Stadt Quickborn, 4. Änd. Bebauungsplanes Nr. 39 „Marktstraße“

Beteiligung gem. § 4 a Abs. 3, i.V.m. §§ 3 Abs. 2, 4 Abs. 2 und 2 Abs. 2 BauGB / Abwägungsvorschlag

Abb. Lageplan Sichtdreiecke, d+p, Pinneberg, Juli 2020

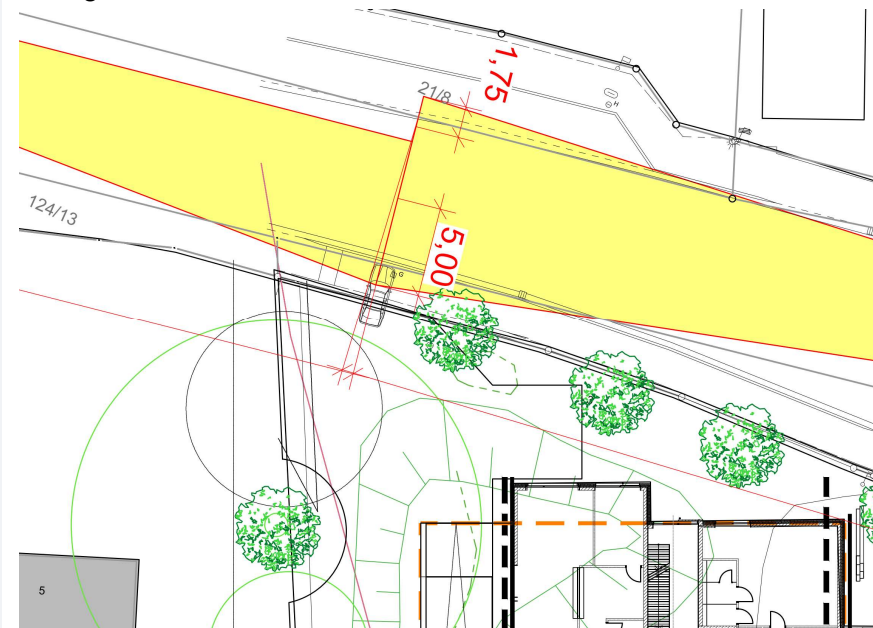
Bei der Herstellung der Zufahrten müssen ausreichend dimensionierte Sichtdreiecke hergestellt und dauerhaft freigehalten werden. Dies gilt auch für geplante Anpflanzungen / Zäune / Mauern; diese sollten im Bereich der Sichtdreiecke eine Höhe von 0,7m nicht überschreiten.

Der Hinweis wurde berücksichtigt.

In der vorliegenden verkehrstechnischen Untersuchung wurde die Einsehbarkeit der Ein- und Ausfahrten anhand der Darstellung von Sichtdreiecken nachgewiesen.

Laut Gutachten ist die Erschließung unter Berücksichtigung der Vorgaben aus der Schleppkurvenuntersuchung sowie der Stellungnahme des LBV.SH gesichert. Die Heckenanpflanzungen liegen außerhalb der notwendigen Sichtdreiecke.

Abb. B-Plan Nr. 39 geltendes Planrecht

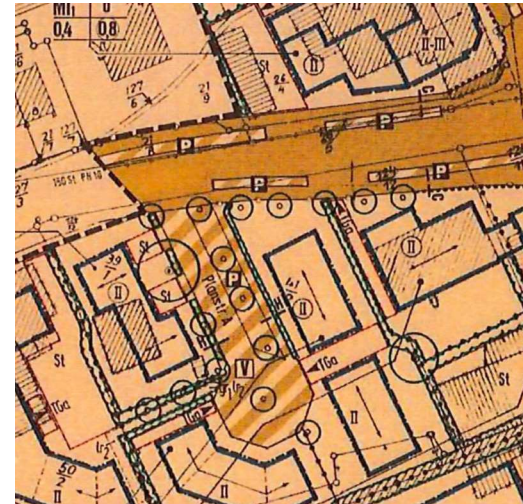
Auch westlich von uns wird eine PKW- Ausfahrt und ein Parkplatz genutzt, wir sind also dann von allen 4 Seiten von PKW Verkehr eingeschlossen, ich denke, so eine Situation gibt es im ganzen Ort nicht.

Im rechtskräftigen Bebauungsplanes Nr. 39 ist in diesem Bereich bereits eine Zufahrt für eine öffentliche Straße (Planstraße A) vorgesehen.

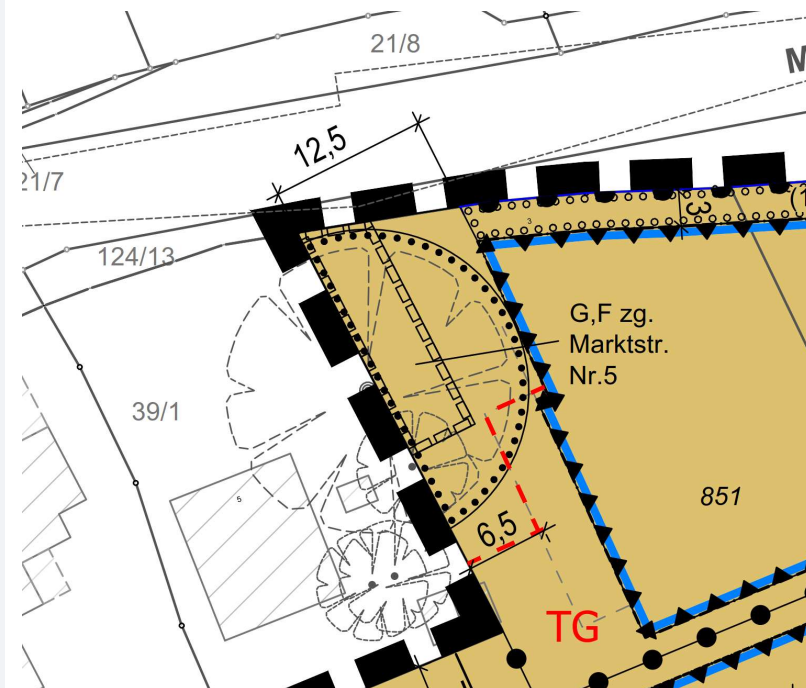
Bereits das 2. Gutachten des Baumpflegers Thomsen im Auftrag des Investors. Er schreibt darin, dass keine Baumpflegearbeiten seitens uns (Familie Tschechne) ausgeführt wurden und der Baum nicht vital wirkt und weiter Totäste gebildet hätte. Diese Behauptungen entsprechen nicht der Wahrheit. Da dieses 2. Gutachten im März verfasst wurde, konnte er mögliche Totäste sowieso nicht sehen, da zu dieser Jahreszeit der Baum noch gar nicht voll belaubt ist.

Zum Schutz der Eiche werden umfangreiche Festsetzungen und Maßnahmen im Bebauungsplan getroffen, die auch während der Ausführungsplanung zwingend beachtet werden müssen. Zudem müssen alle Arbeiten im Bereich der Eiche durch eine Baumsachverständigen begleitet werden.

Die Entwurfsplanung wurde erneut dahingehend geändert, dass die Tiefgaragen - Rampe weitestgehend außerhalb des Wurzelschutzbereiches angeordnet wird: Wie die untenstehende Zeichnung verdeutlicht, wurde zudem der östlich angrenzende Baukörper vom Kronenschutzbereich der Eiche abgerückt.

Die Untersuchung kommt zudem Ergebnis, dass „bei Einhaltung der im Lageplan dargestellten Schutzbereiche für den Baum und den o. g. und dargestellten Baumschutzmaßnahmen (Wurzelschutz und ortsfester Baumschutzzaun) eine nachhaltige Beeinträchtigung des Baumes mit an Sicherheit grenzender Wahrscheinlichkeit auszuschließen ist. Die Eiche auf dem Grundstück Marktstraße 5 kann trotz der geplanten Baumaßnahmen auf dem Grundstück Marktstraße 1 bis 3 noch langfristig erhalten werden.“ Der Kronenschutzbereich ist zu dem in der Planzeichnung festgesetzt.

Abb. Lageplan Sichtdreiecke, d+p, Pinneberg, Juli 2020

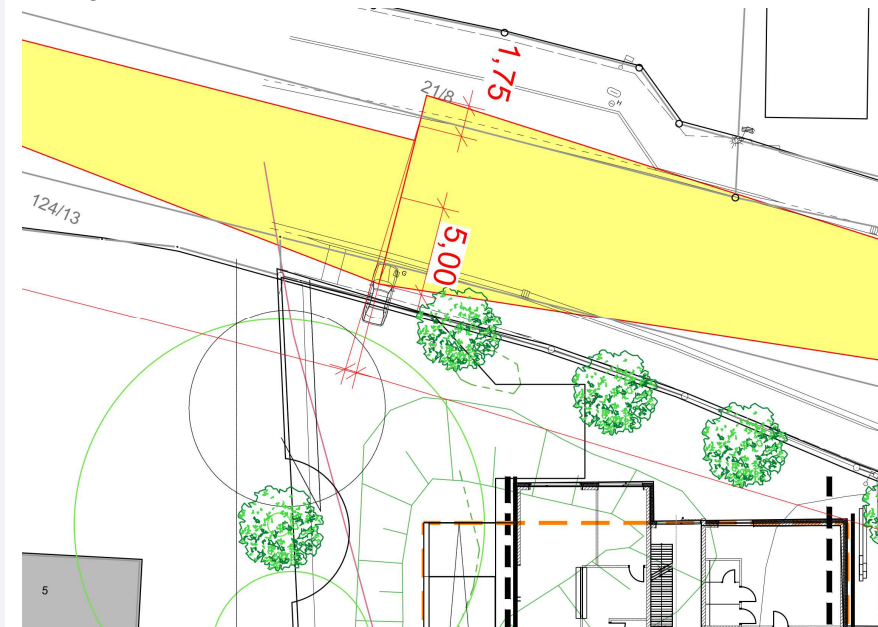
ZUSAMMENFASSUNG DER ÄUßERUNG	STELLUNGNAHME DER VERWALTUNG
<p>Ergänzende Unterlagen / Anlage 5 VU</p> <p>Die geplante westliche Ausfahrt ist sehr schlecht einzusehen von Verkehrsteilnehmern, die von Pinneberg aus kommen, da mitten in einer Kurve.</p>	<p><i>Textliche Festsetzung NR. 6.1.</i></p> <p><i>Im Wurzelschutzbereich (Fläche mit Bindungen für Bepflanzungen und für die Erhaltung von Bäumen und Sträuchern und sonstigen Bepflanzungen) sind bauliche Anlagen und bauliche Arbeiten (Verdichtungen, Lagerungen, Befahrungen und das Verlegen von Leitungen) grundsätzlich unzulässig.</i></p> <p><i>Die Zufahrt von Tiefgaragen (Rampe), Terrassen, Einfriedungen und Stellplätze sowie unvermeidbare Leitungen können ausnahmsweise zugelassen werden, wenn diese nachweislich die Entwicklung des zu erhaltenden Baums nicht beeinträchtigt. Der Nachweis ist durch eine baupflegerische Voruntersuchung, ein mit der Stadt abgestimmtes Konzept erforderlicher Baumschutzmaßnahmen und eine Baubegleitung durch einen Baumsachverständigen zur Überwachung der fachgerechten Ausführung der Baumschutzmaßnahmen zu erbringen.</i></p> <p><i>Auf die Hinweise zum Baumschutz des Teil B -Text wird verwiesen.</i></p> <p>Die Auffassung wir nicht geteilt.</p> <p>Insbesondere die angesprochene Stichstraße ist im geltenden Planrecht bereits als öffentliche Straße (Planstraße A) enthalten. Die Verkehrsfläche wird nunmehr in eine private Grundstücksanbindung umgewandelt (s.o).</p>

In der vorliegenden verkehrstechnischen Untersuchung wurde die Einsehbarkeit der Ein- und Ausfahrten anhand der Darstellung von Sichtdreiecke nachgewiesen

Laut Gutachten ist die Erschließung unter Berücksichtigung der Vorgaben aus der Schleppkurvenuntersuchung sowie der Stellungnahme des LBV.SH gesichert. Die Heckenanpflanzungen liegen außerhalb der notwendigen Sichtdreiecke.
